競争入札設計図書等に関する回答書

工 事 番 号	第2607-0-21号
工 事 名	会津大学研究棟外部改修（1期）工事
質 問 事 項	
1. 工事車両の入退出時間で、時間制限は無いものと考えて宜しいでしょうか。 2. 施工時間に制限あり その他（発注者の指示による）とのことですが、何時から何時までの時間帯を想定されていますでしょうか。 3. 北庭への資材搬入、歩行ルートは、どの部分を想定されてますでしょうか。ご教示願います。 4. 10mを超える足場設置の場合、足場を架ける1か月前までに行政機関へ提出しなければなりません。工期にその期間は加味されてますでしょうか。 5. 工事期間が冬季期間となりますが、気温が5℃を下回る日が多く採暖等の養生が必要になる場合は、別途協議可能でしょうか。 6. 悪天候（想定外の大雪）等で作業ができなくなった場合の工期延長は、可能でしょうか。 7. 足場及び既存建物に既設樹木が覆いかぶさっている部分の枝打ち等は、別途協議可能でしょうか。 8. 図面番号 共-008 外構図 現況 地先境界ブロック撤去とありますがどの部分でしょうか。御教示願います。 9. 図面番号 共-008 外構図 にない現況 着脱式のバリカーがありますが、撤去でしょうか、残置でしょうか、それとも撤去再設置でしょうか、ご教示願います。 10. 図面番号 共-008 外構図 樹木 伐採伐根とありますが伐根時に根が歩道、道路部分に根が張っている場合は、歩道、道路の修復費は、別途協議可能でしょうか。 11. 北庭への足場材搬入でクレーン車を使用することは、可能でしょうか。可能であるならば、設置できるスペースをご教示願います。 12. 区画バリケード、誘導員等が必要になった場合は、別途協議可能でしょうか。 13. 外部足場等で数量の差異が生じた場合は、別途協議可能でしょうか。 14. 外部足場について行政機関より通常のくさび緊結足場に含まれない安全設備の補正指導があった場合は変更協議可能でしょうか。 15. 共通費率の算定は公共建築工事共通費算定基準（令和7年度改定）と考えてよろしいでしょうか。 16. 金抜設計書 刊行物に採用した資料は建築コスト情報・建築施工単価は2026 7月（夏）の単価採用でよろしいでしょうか。 17. 金抜設計書 P15 代価表 12 外部足場の採用単価は建築コスト情報・建築施工単価の平均額でよろしいでしょうか。 18. 金抜設計書 P16 代価表 18 光触媒フッ素樹脂コーティング2回塗りの採用単価は公表価格×2となるでしょうか。

研究棟 1階平面図 S=1,400

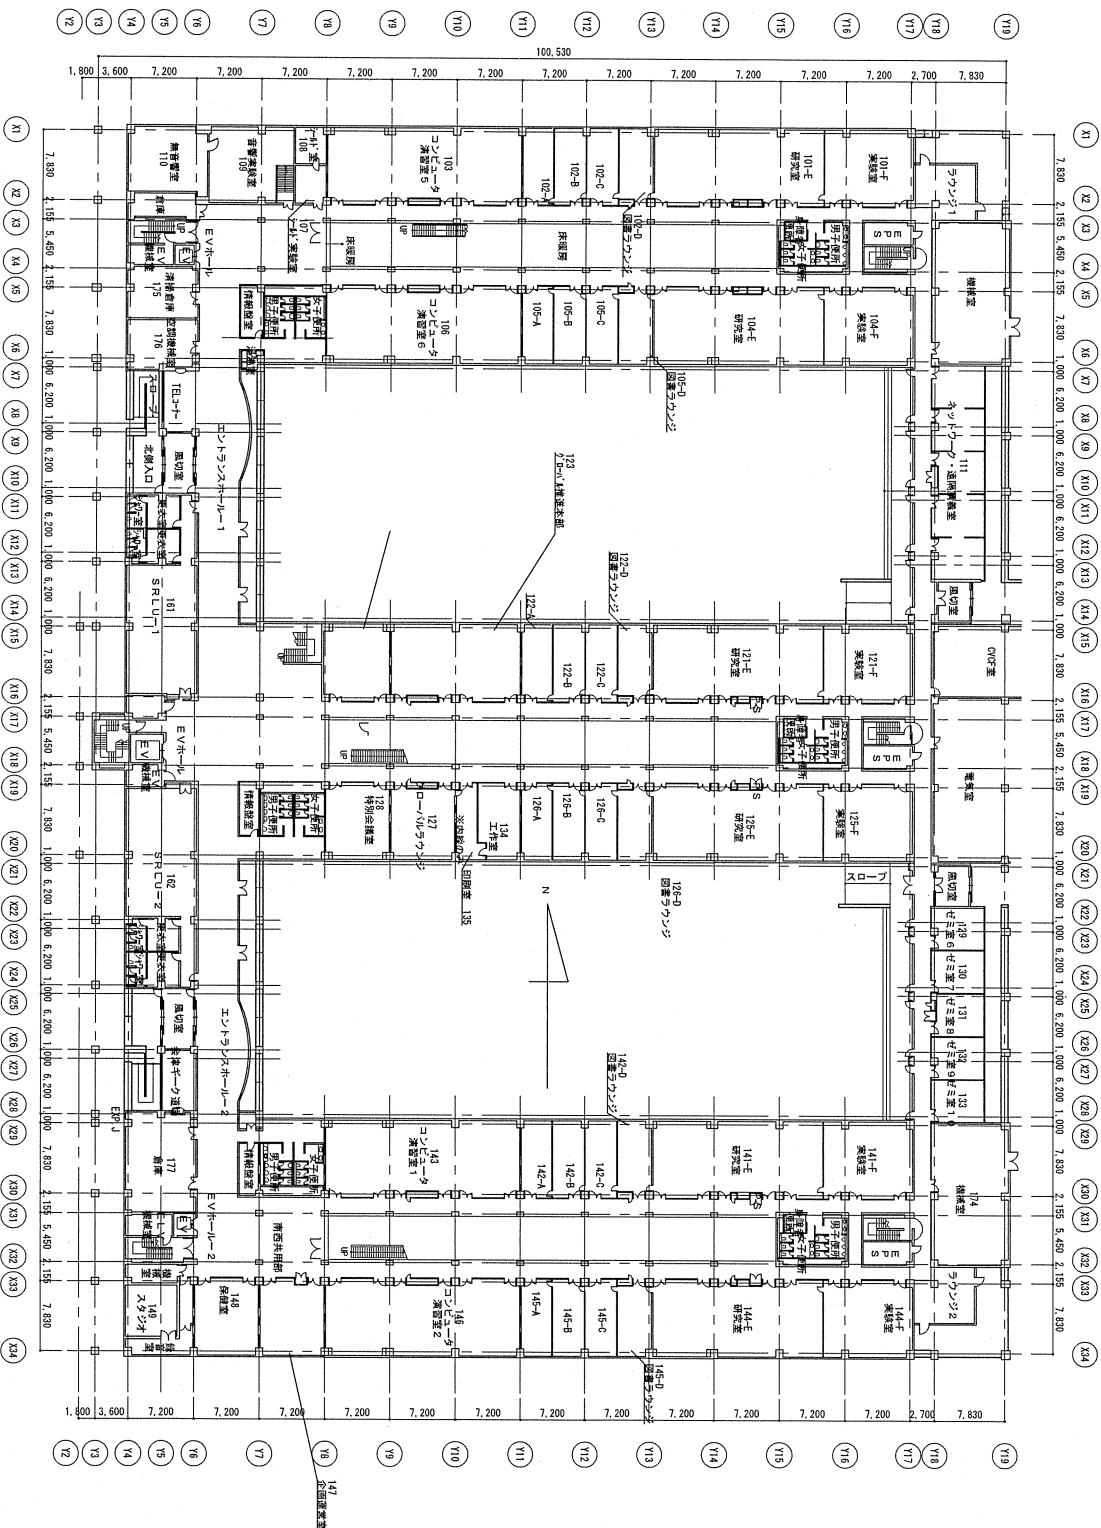
19. 金抜設計書 P16 代価表 18 光触媒フッ素樹脂コーティング2回塗りの採用単価の規格仕様は透明有機機材（アルミ工場焼付塗装パネル等）でしょうか。
20. 金抜設計書 P15 代価表 14 低圧エポキシ樹脂注入工法ですが刊行物で想定しているメーカーはございますでしょうか。
21. 金抜設計書 P15 代価表 14 低圧エポキシ樹脂注入工法ですが刊行物で想定している公表価格の物は施工規模が100mの物でしょうか。100m以上の物でしょうか。
22. 金抜設計書 P15 代価表 14 低圧エポキシ樹脂注入工法ですが刊行物採用単価は建築コスト情報・建築施工単価の平均額でよろしいでしょうか。
23. 金抜設計書 P11 区画線設置工ですが豪雪無、制限無でよろしいでしょうか。
24. 刊行物単価の掲載ページの公表をお願いします。
25. 金抜設計書 P10 において、「コンクリートクラック改修（低圧エポキシ樹脂注入工法）」とありますが、具体的なメーカー名・工法名等を示していただくことは可能でしょうか。
26. 設計書頁15 くさび緊結足場は、建築施工単価と建築コスト情報の平均でしょうか。また、建築施工単価は「従来型」と「抜け止め機能付き型」のどちらを採用していますか。
27. 設計書頁11 区画線設置工ですが、時間的制限の無、受ける、著しく受けるの種別、豪雪あるなしの種別はそれぞれどれでしょうか。
28. 研究棟 1階平面図はないのでしょうか。
工事範囲内なので、必要だと思われます。
29. 設計書頁 9 「参資」のシート防水と防水押さえ金物ですが、改修割増は何パーセントでしょうか。
30. 当該設計書で採用しております、刊行物単価の掲載ページ及び規格等を公表をお願いします。
31. 刊行物単価に改修割増及び週休2日補正は計上されておりますか。ご教示願います。
32. 特記仕様書より施工時期・施工時間の制限があるようですが、具体的な「時期・時間」について決まっておりますらご教示願います。
33. 悪天候等により工期内完成が難しくなった場合に工期の延長は可能でしょうか。

28. 別添「研究棟 1 階平面図」になります。
